Bilag 15 Ny supplerende høring

Vedr.: Tillæg 1 til Lokalplan Nuuks Plads Metrostationsplads

FORESLÅEDE ÆNDRINGER SOM ER I SUPPLERENDE HØRING 2022

Tegning 5b · Bebyggelsens omfang og placering

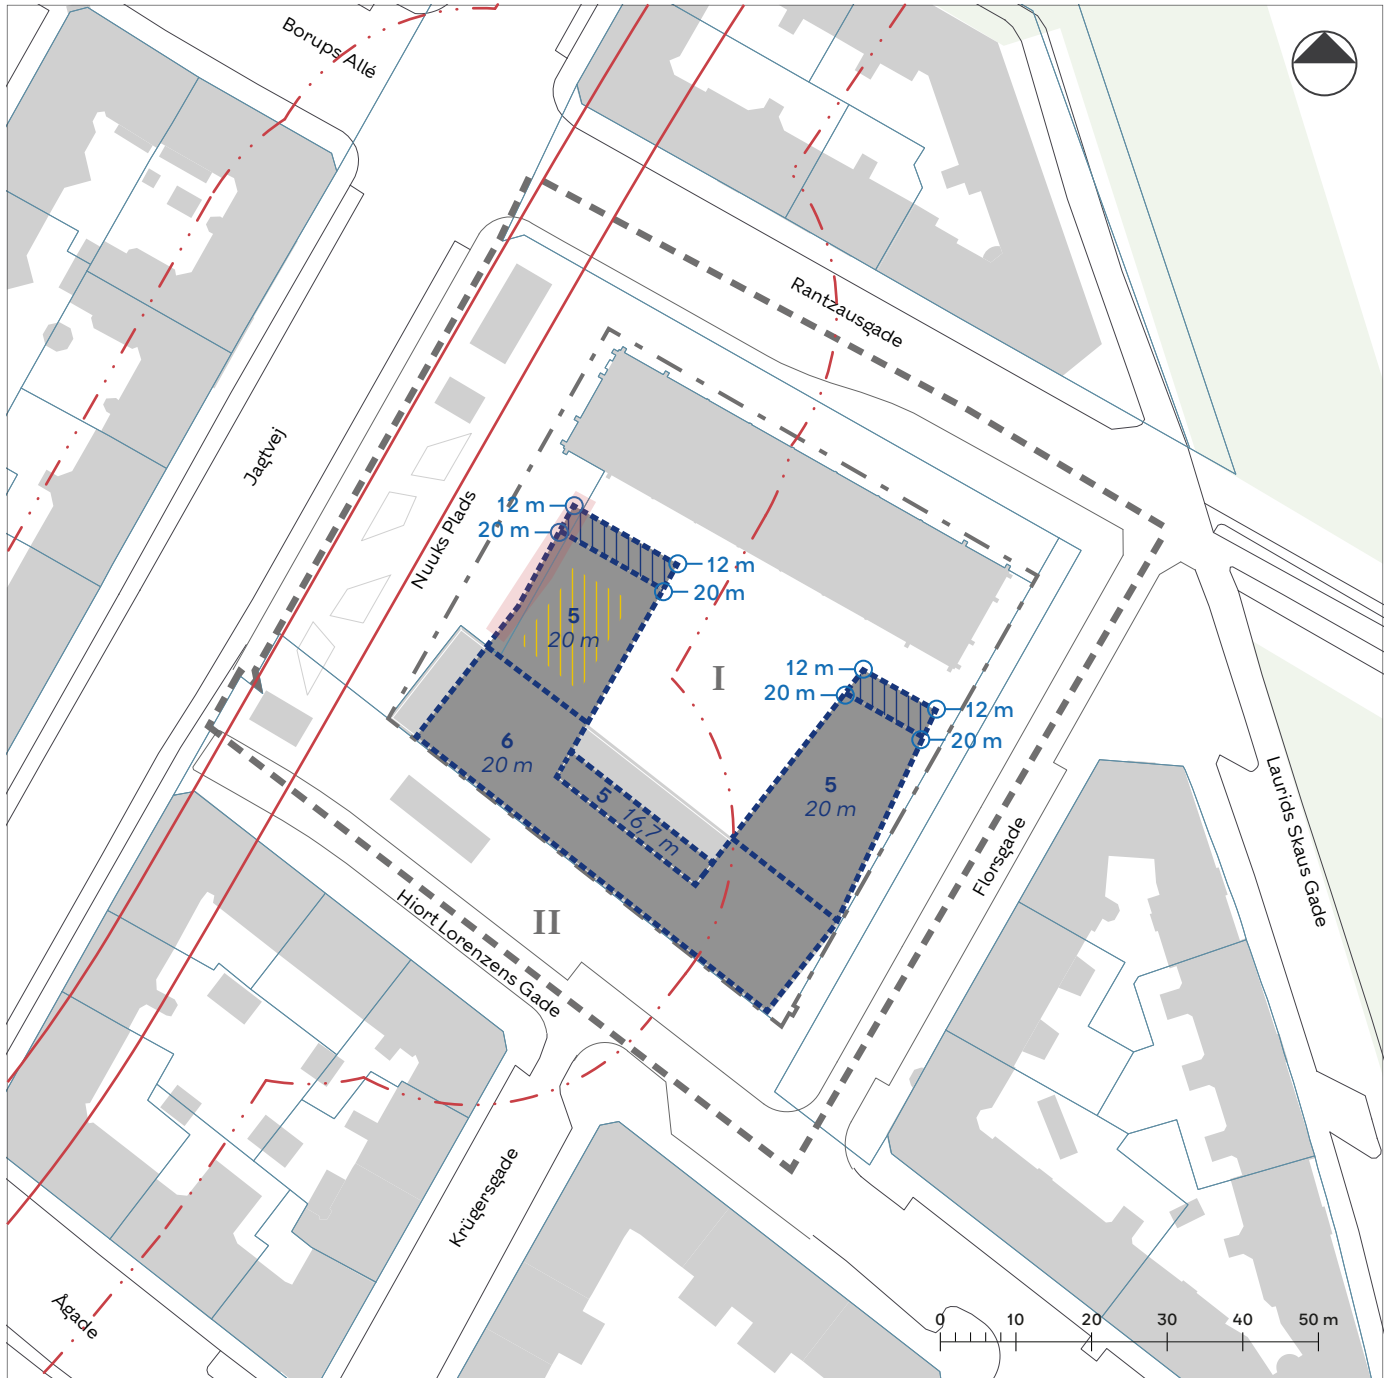
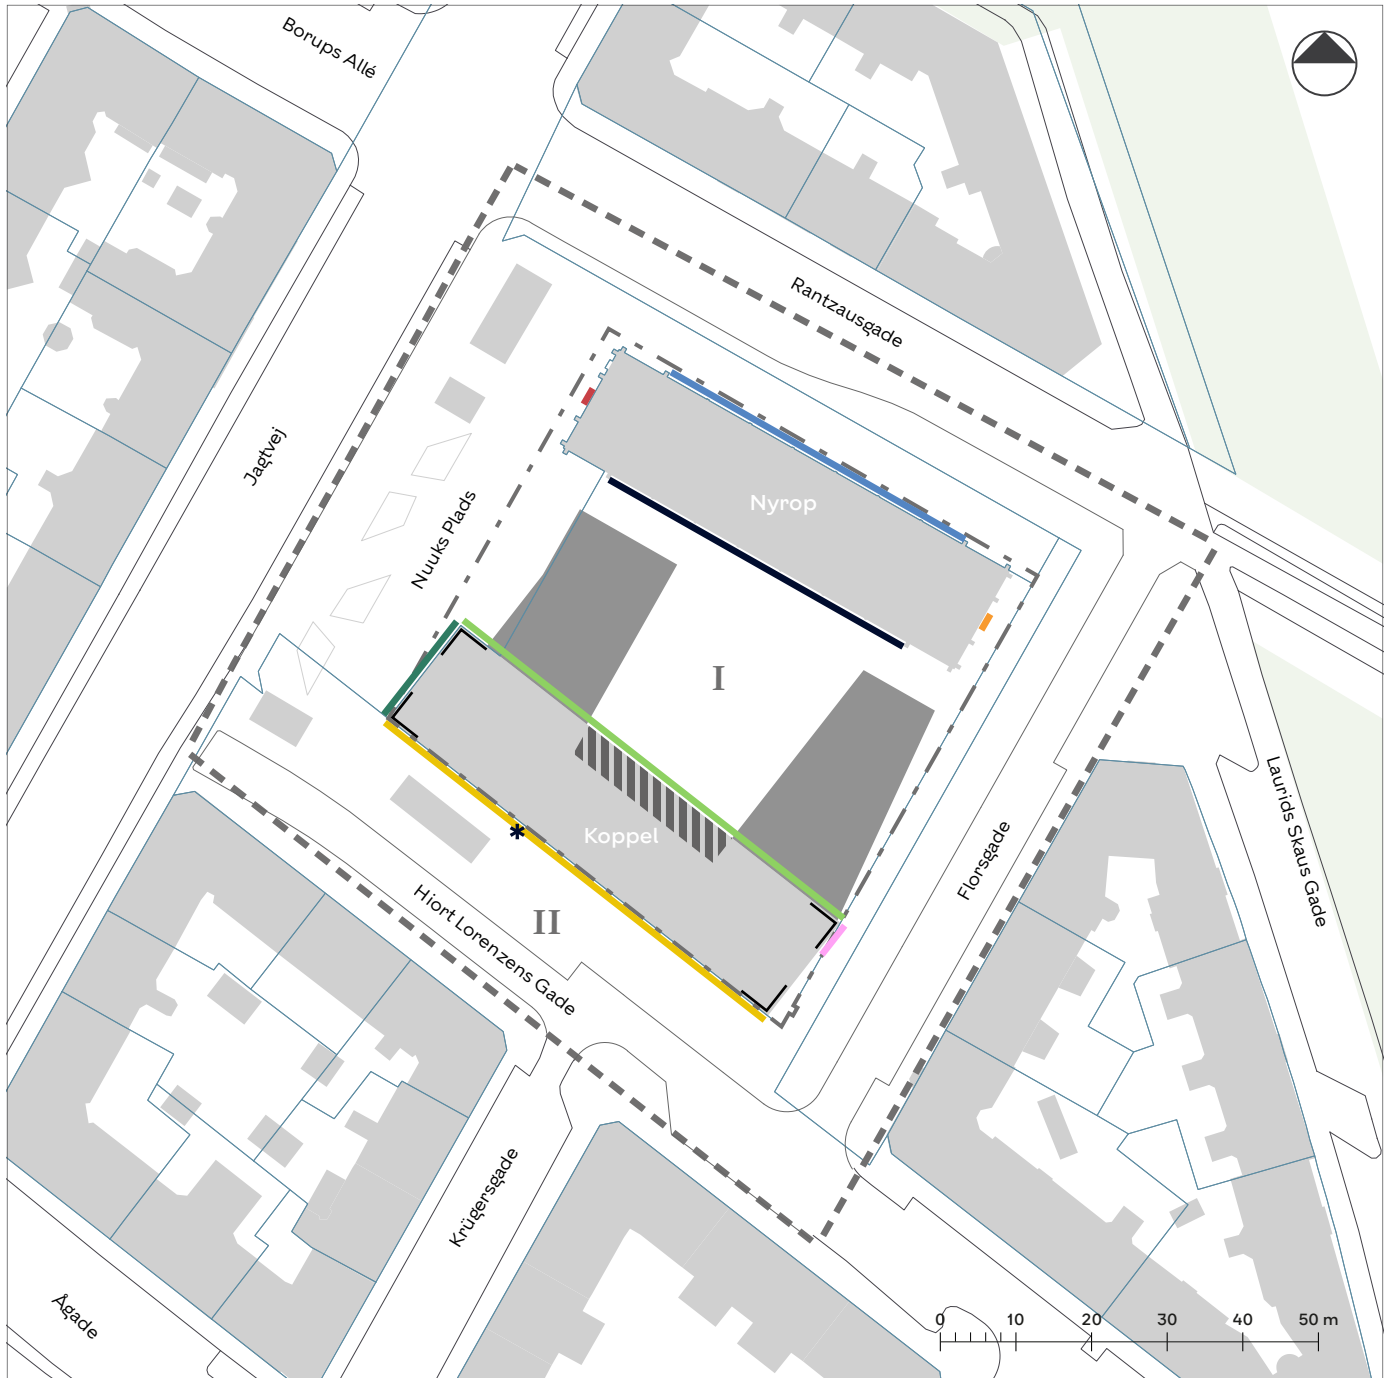
Bygherre ønsker en forøgelse af byggefeltet på 85 cm mod metrostationspladsen mhp. at kunne udnytte den fulde byggeret. Projektet har tabt areal, idet 2. etage i Koppels magasinbygning er delvist udgået for at frembringe et dobbelthøjt rum til supermarkedet.

Forvaltningen foreslår, at byggefeltet justeres, så byggeretten kan udnyttes. Forvaltningen vurderer, at den forøgede bredde på 85 cm ikke har nogen væsentlig betydning for oplevelsen af bebyggelsens omfang.

- **Lokalplantninger:**
Lokalplantninger 5b - Omfang
-Byggefeltet justeres. Konsekvensrettes på alle øvrige lokalplantninger.
- **Redegørelsen:**
-Situationsplan udskiftes
-Snit (se nedenfor) samt visualisering fra Jagtvej justeres (se før/efter under § 7 Bebyggelsens ydre fremtræden).

Tegning 6a · Ydre fremtræden (bevaringsværdig bebyggelse)

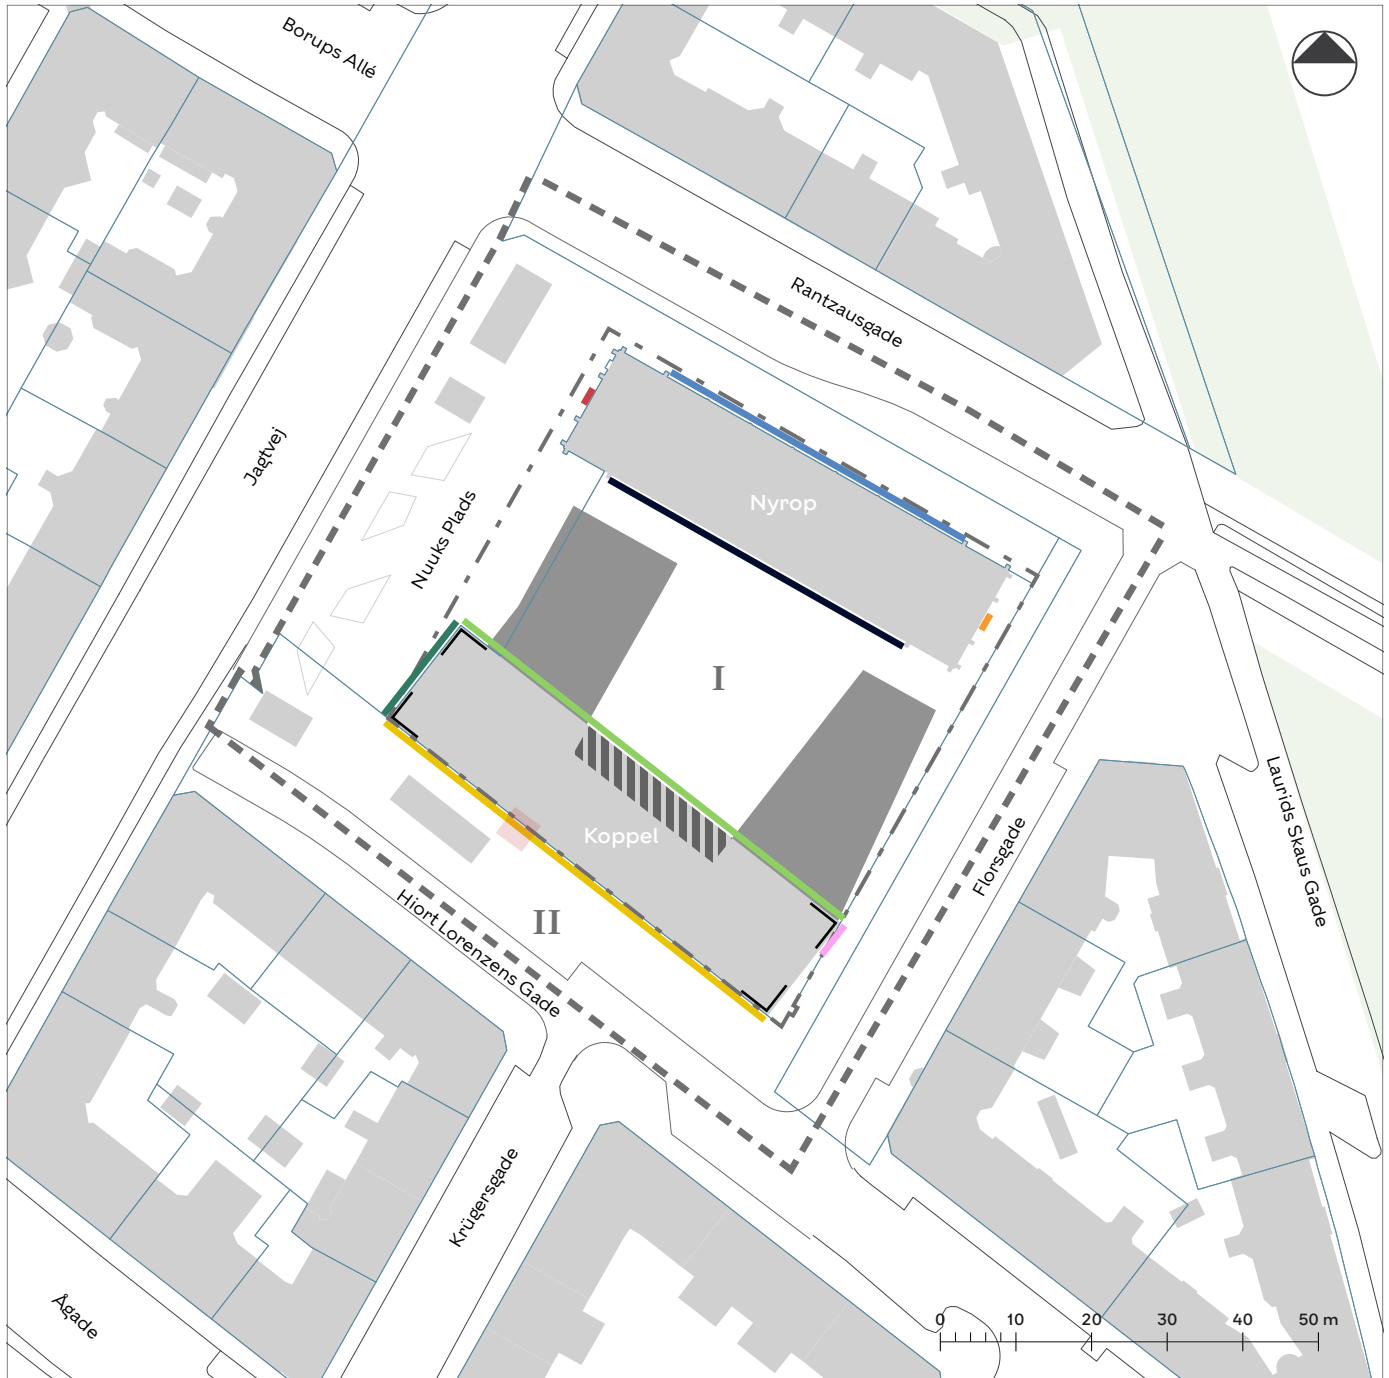
- Lokalplantegninger
Tegning 6a - Ydre fremtræden (bevaringsværdig bebyggelse)
-Lyserød facadelinje for facade g er gjort mindre.
-Markering for uinddækket porthul fjernes
- Redegørelsen:
-Redegørelsen konsekvensrettes som følge af ændringerne med bl.a. ny illustration af facaderne s. 13 og udtagning af illustration med åben klink, forøgelse af byggefeltet.
